Acuerdo 940 Por el cual se aprueba la incorporación del cambio en los límites de generación y absorción de potencia reactiva de las unidades 1 y 2 de la planta de generación Termosierra y las respectivas curvas de carga

940

2 Marzo, 2017

Curva de cargabilidad unidades 1 y 2 Termosierra

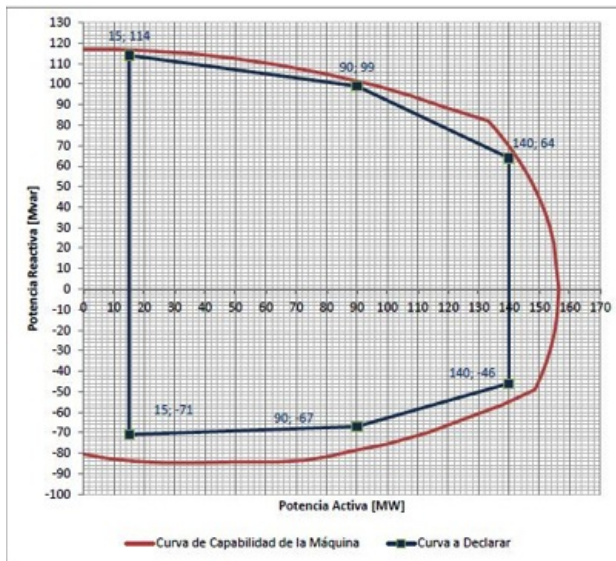
- 2** Que como resultado de la realización de las pruebas de potencia reactiva de las unidades 1 y 2 de la planta de generación Termosierra, se encontraron diferencias en los límites de generación y absorción de potencia reactiva, haciéndose necesario solicitar el cambio de los parámetros de la curva de cargabilidad.

- 1** Aprobar la declaración de una nueva curva operativa de carga de las unidades 1 y 2 de la planta de generación Termosierra, en las que se define la capacidad para entrega y absorción de potencia reactiva de la unidad en función de la potencia activa generada.

Sobreexcitación		Subexcitación	
P [MW]	Q [Mvar]	P [MW]	Q [Mvar]
140	64	140	-46
90	99	90	-67
15	114	15	-71
